女川原子力発電所2号炉審査資料	
資料番号	02DS-2-1(改4)
提出年月日	2024年2月2日

女川原子力発電所2号炉
設置許可基準規則等への適合性について
(所内常設直流電源設備 (3系統目))

2024年2月
東北電力株式会社

本資料においては、女川原子力発電所2号炉の所内常設直流電源設備（3系統目）に関する「実用発電用原子炉及びその附属施設の位置、構造及び設備の基準に関する規則」への適合方針を説明する。

第5.5-2図 原子炉冷却材圧力バウンダリを減圧するための設備系統概要図（可搬型代替直流電源設備による主蒸気逃がし）

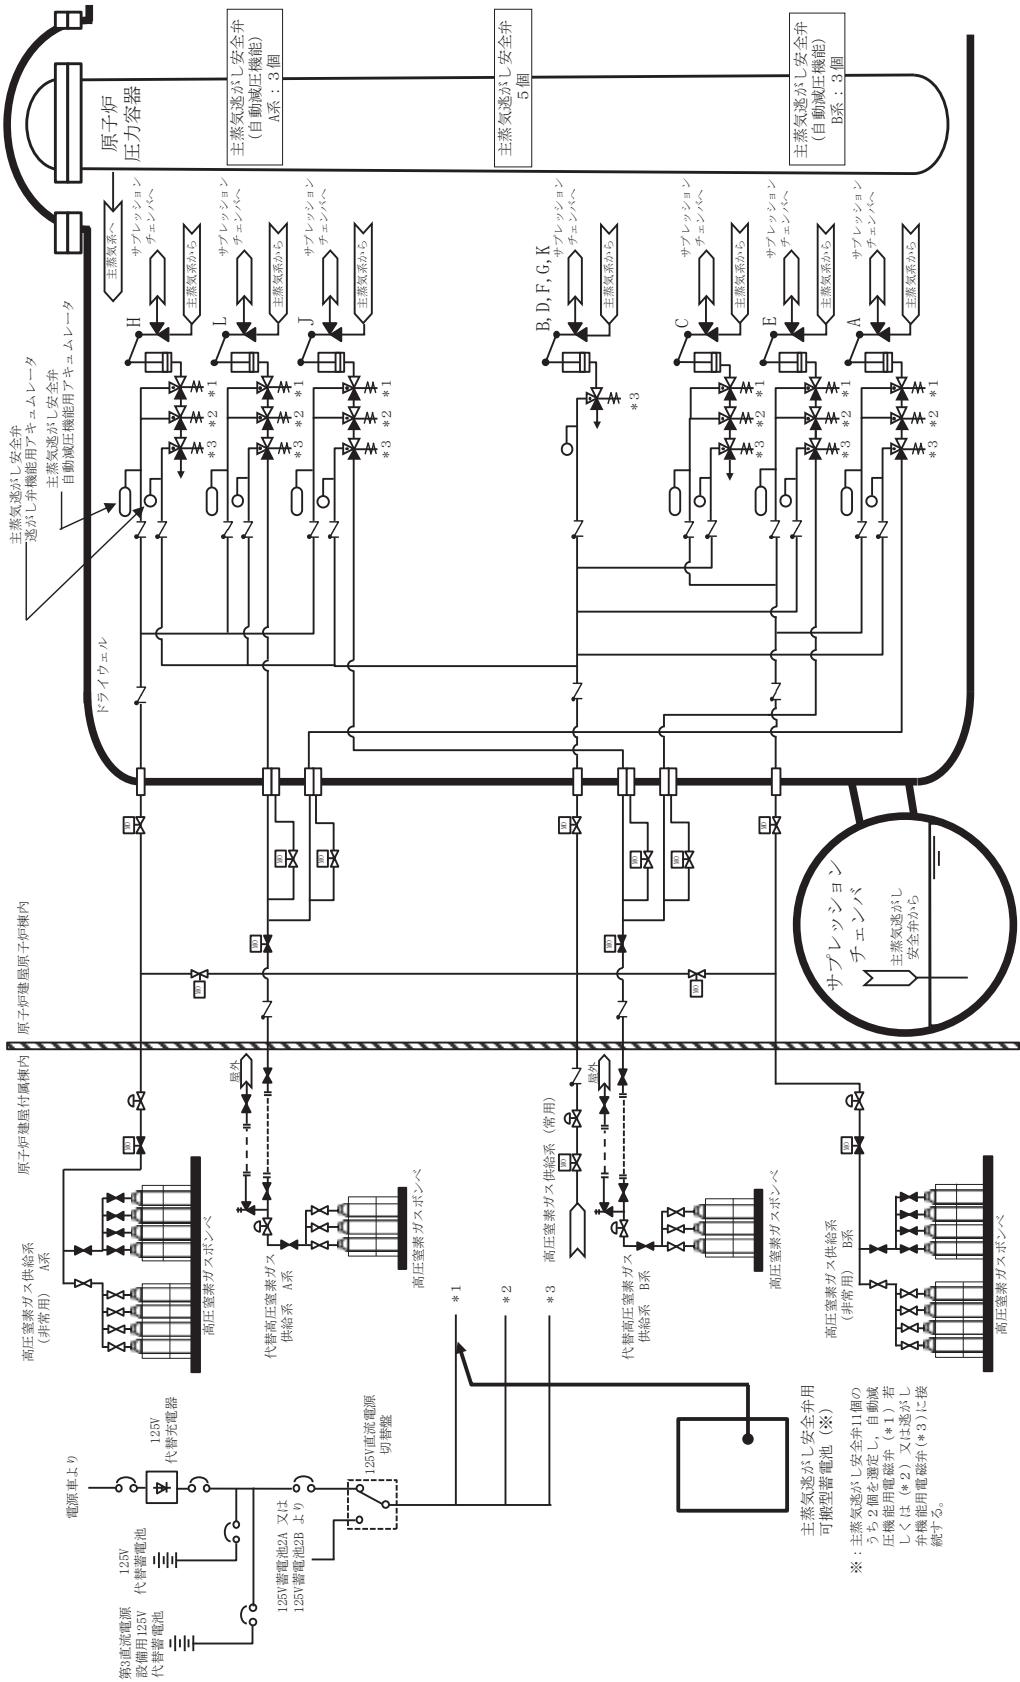
「第 5.5-2 図 原子炉冷却材圧力バウンダリを減圧するための設備系統概要図（可搬型代替直流電源設備による主蒸気逃がし安全弁機能回復）」，
「第 5.5-3 図 原子炉冷却材圧力バウンダリを減圧するための設備系統概要図（主蒸気逃がし安全弁用可搬型蓄電池による主蒸気逃がし安全弁機能回復）」を以下のとおり変更する。

第6.4-3 図 計装設備（重大事故等対処設備）系統概要図 (3) (計器電源喪失時に使用する設備)

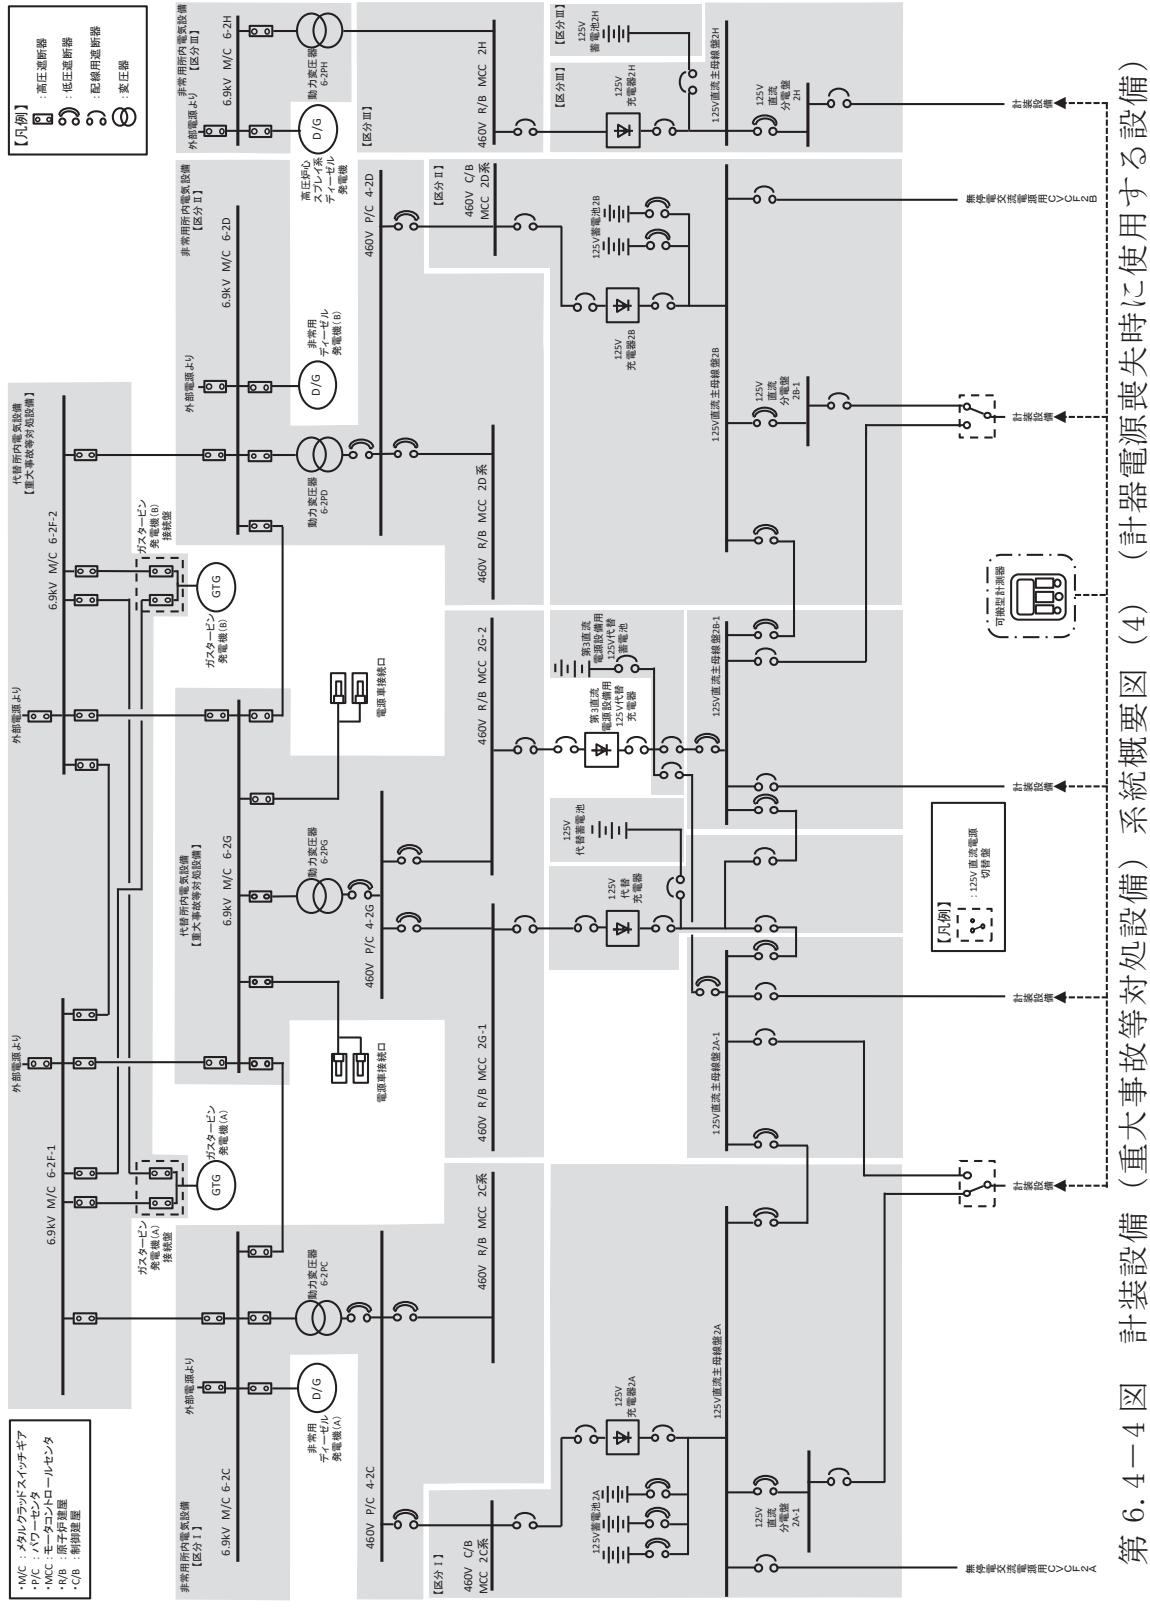
「第 6.4-3 図 計装設備（重大事故等対処設備）系統概要図(3)（計器電源喪失時に使用する設備）」，「第 6.4-4 図 計装設備（重大事故等対処設備）系統概要図(4)（計器電源喪失時に使用する設備）」を以下のとおり変更する。

第8.3-5図 遮蔽設計区分概略図（二階）

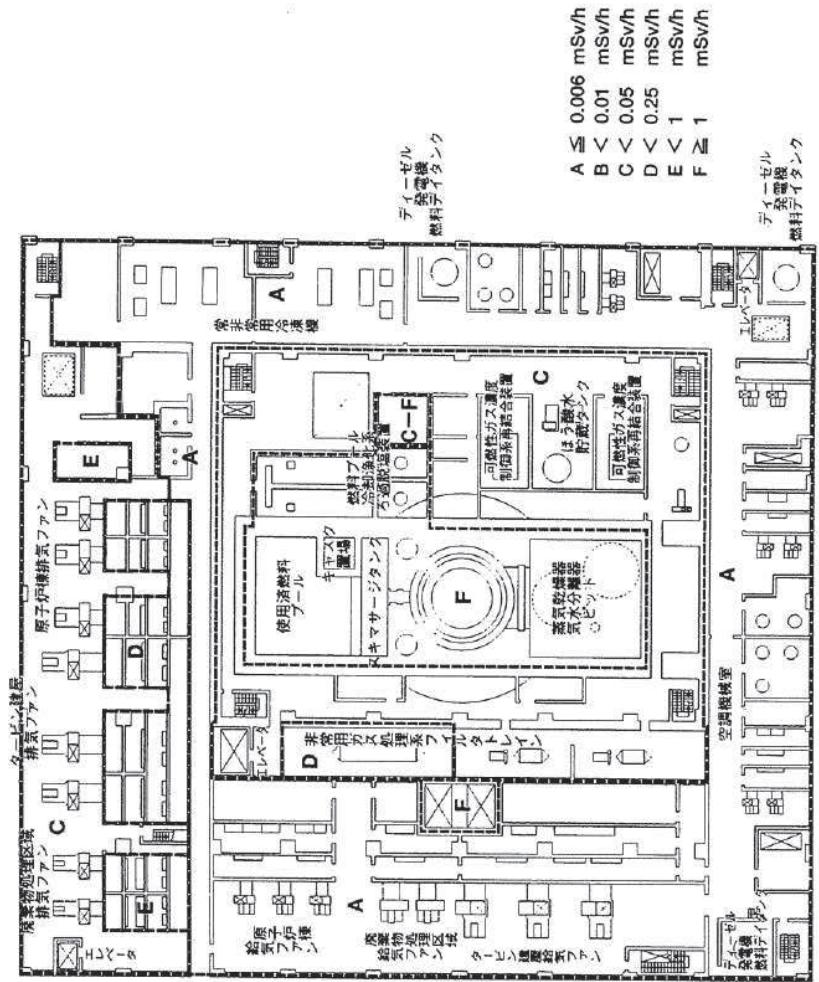
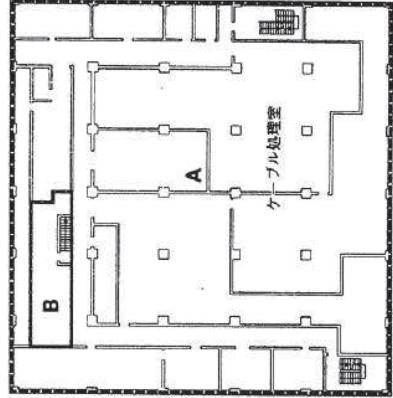
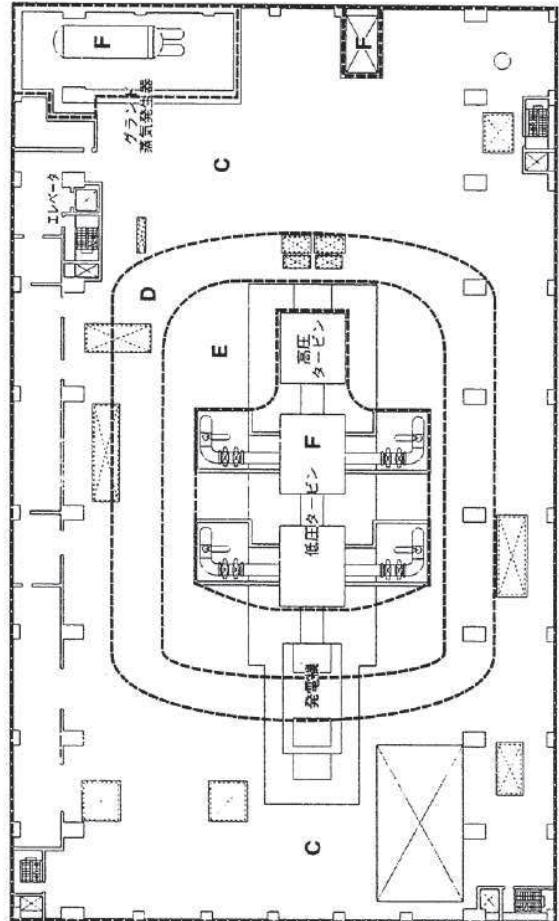
「第 8.3-5 図 遮蔽設計区分概略図（二階）」を以下のとおり変更する。

第 10.2-9 図 代替電源設備系統概要図（所内常設直流電源設備（3系統目）による給電）（第3直流電源設備用 125V 代替蓄電池による給電）

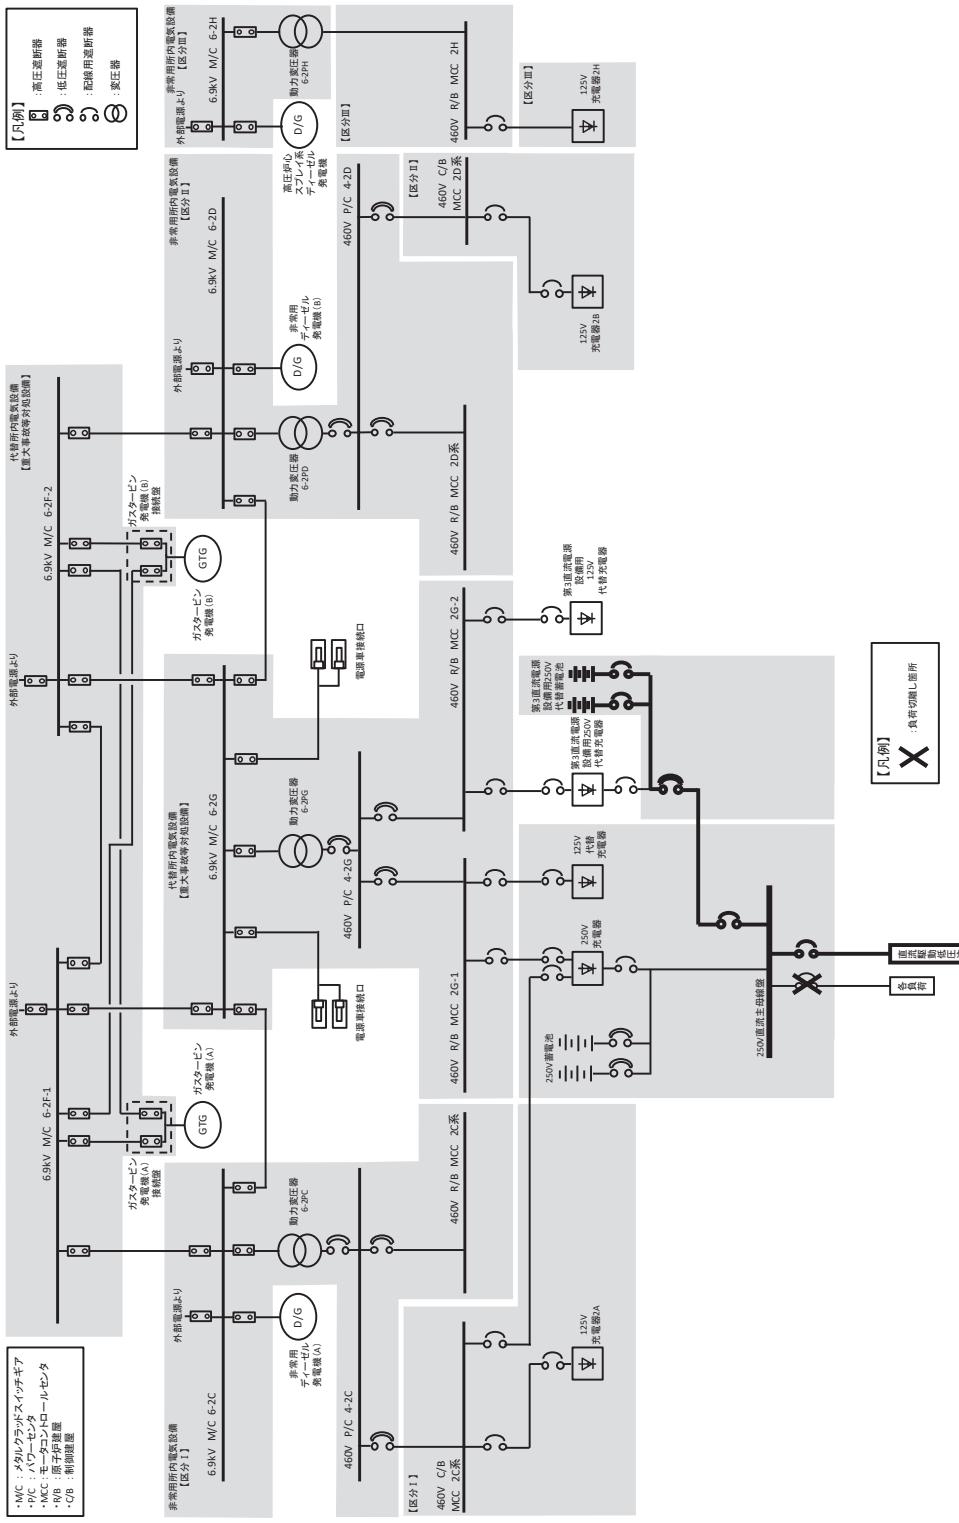
要図（代替所内電気設備による給電）」を以下のとおり変更し、「第 10.2-9 図 代替電源設備系統概要図（所内常設直流電源設備（3 系統目）による給電）（第 3 直流電源設備用 125V 代替蓄電池による給電）」、「第 10.2-10 図 代替電源設備系統概要図（所内常設直流電源設備（3 系統目）による給電）（第 3 直流電源設備用 250V 代替蓄電池による給電）」を以下のとおり追加する。
